Überbauungsordnung «San Siro» mit Änderung der baurechtlichen Grundordnung

Erläuterungsbericht

Einwohnergemeinde Ostermundigen
Überbauungsordnung «San Siro»
mit Änderung der baurechtlichen Grundordnung

Ostermundigen: Überbauungsordnung "San Siro" mit Änderung Nutzungsplanung Vorprüfung

Situation - 1:1'000 - A3

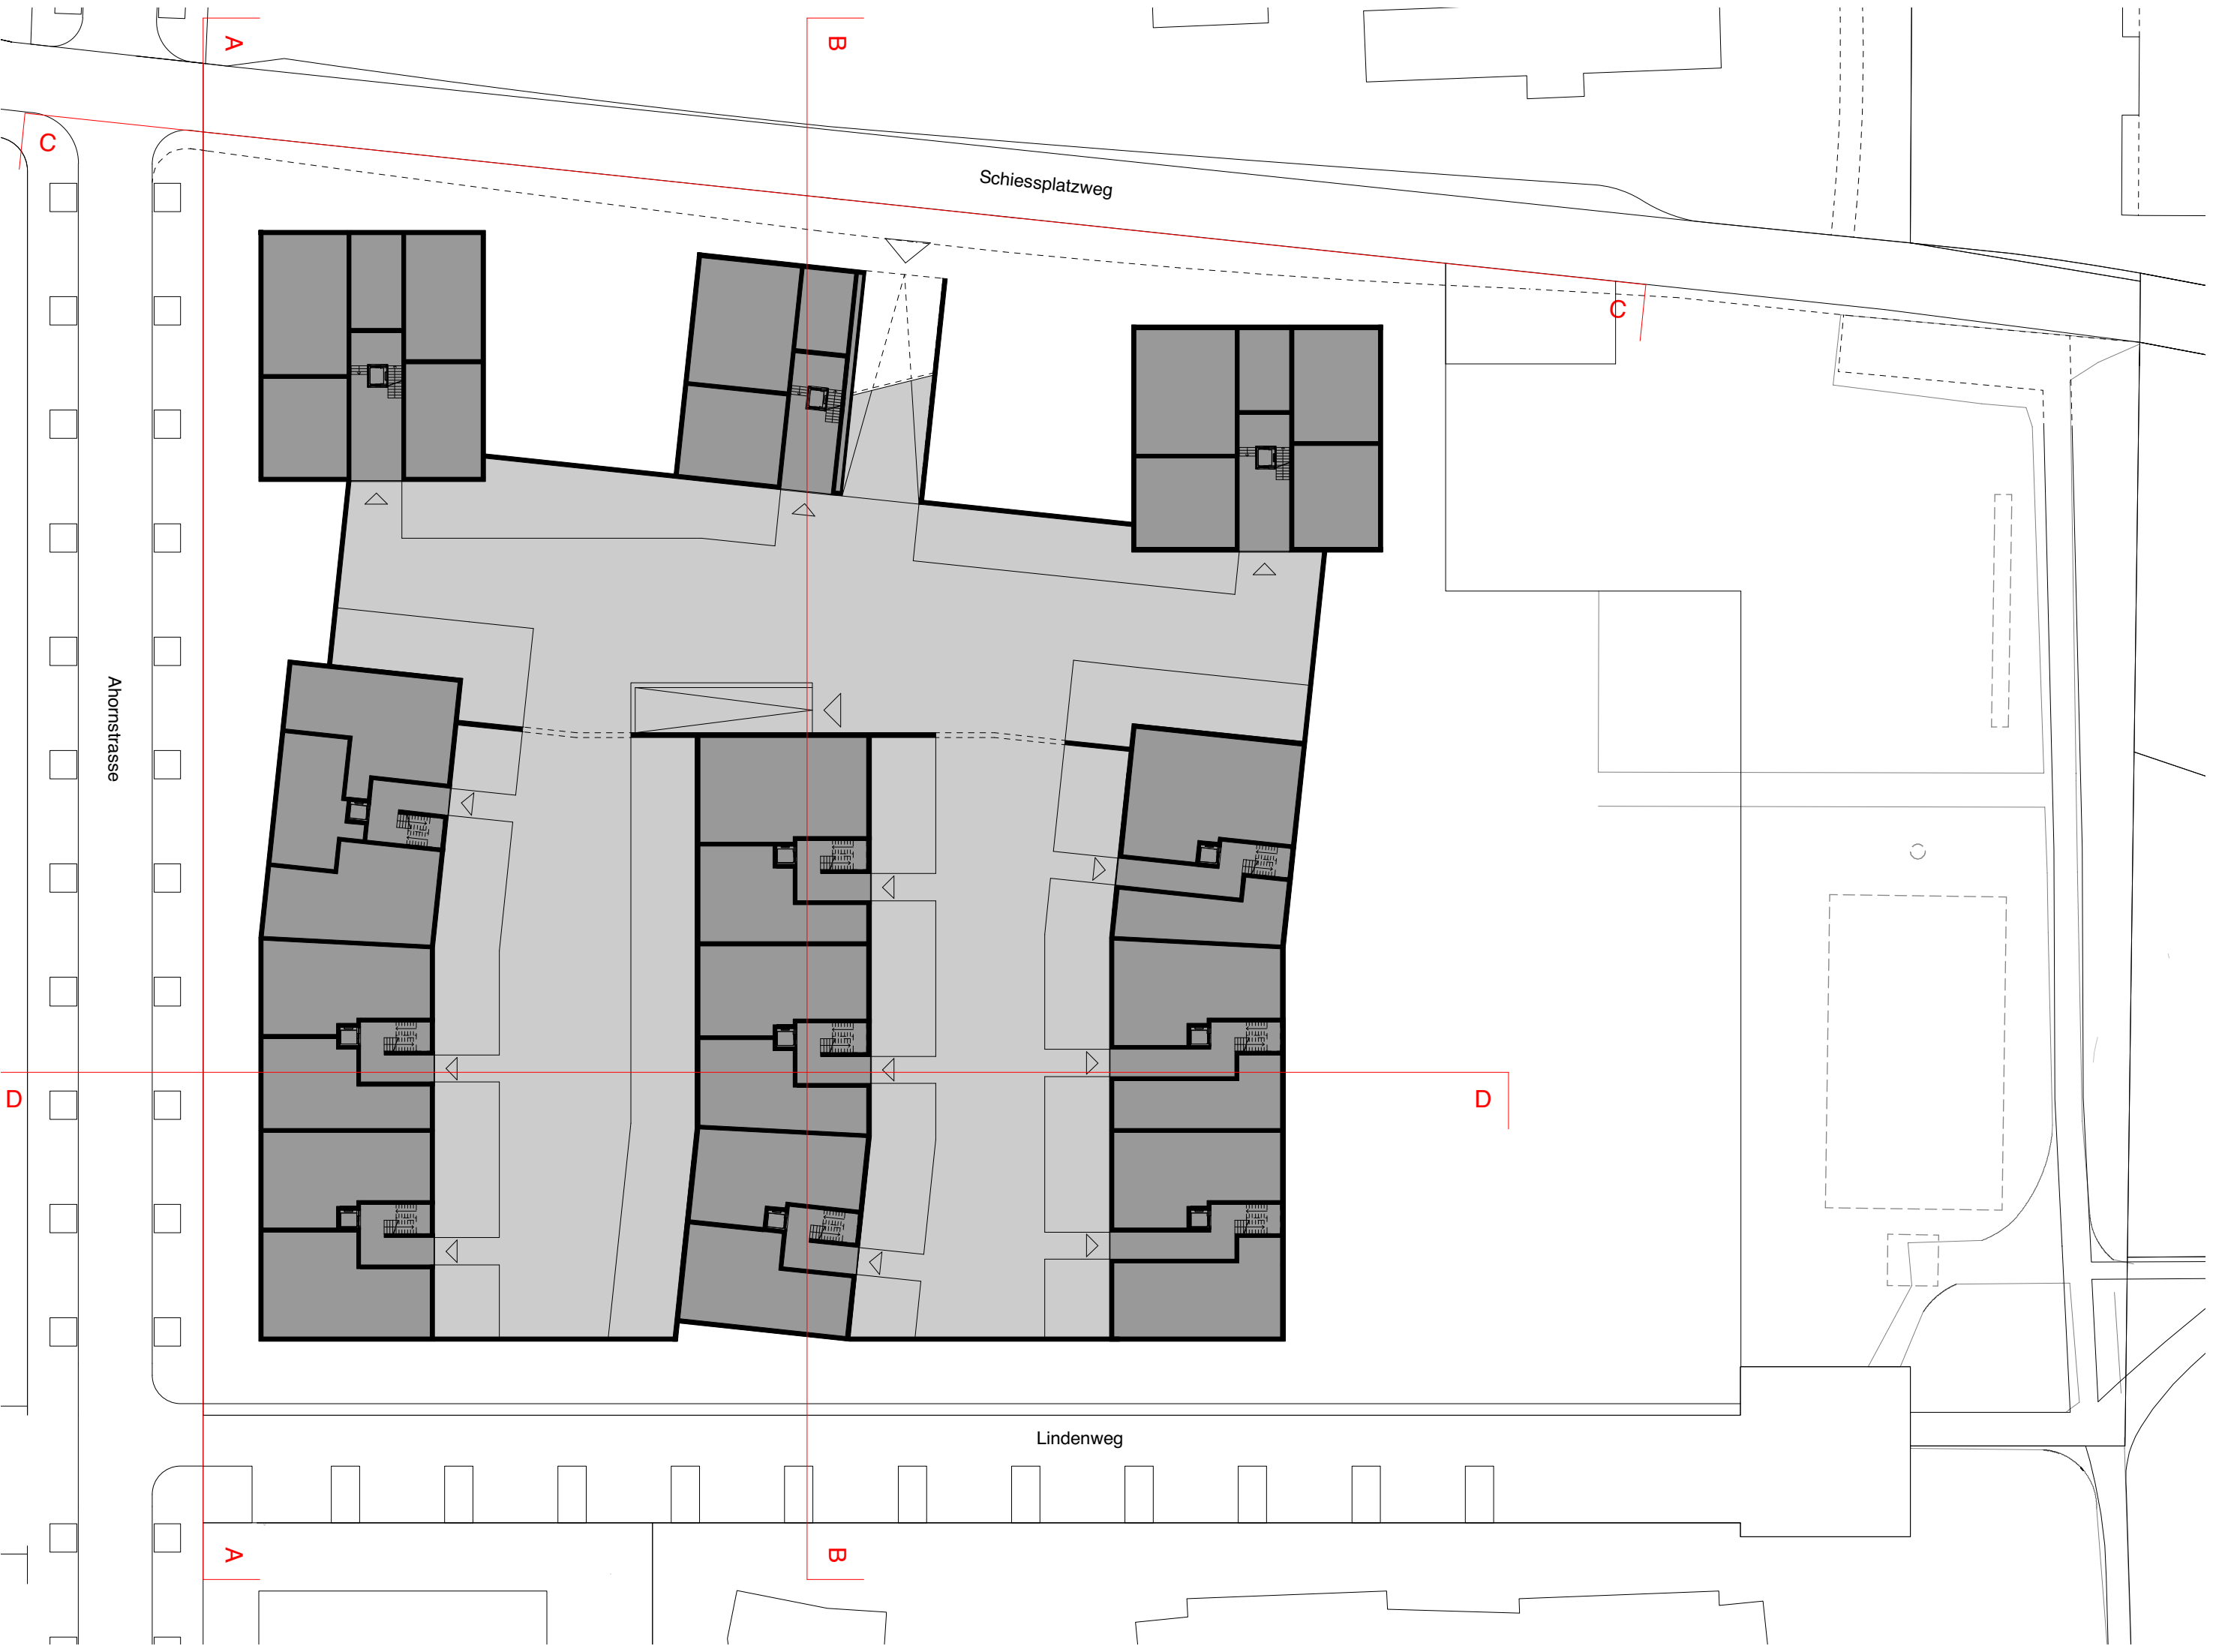
Der Plan ist verkleinert und weist im Moment einen Massstab von ca. 1:1'300 auf. Bitte grösser in einem geeigneten Massstab darstellen, so dass auch die rote Schrift lesbar wird.

Die öffentlichen Fusswege sind im Plan zu verorten. Es ist nicht mehr möglich, diese in der ungefähren Lage auszuscheiden. Bitte auch in Art. 5 Abs. 1 UeV entsprechend korrigieren.
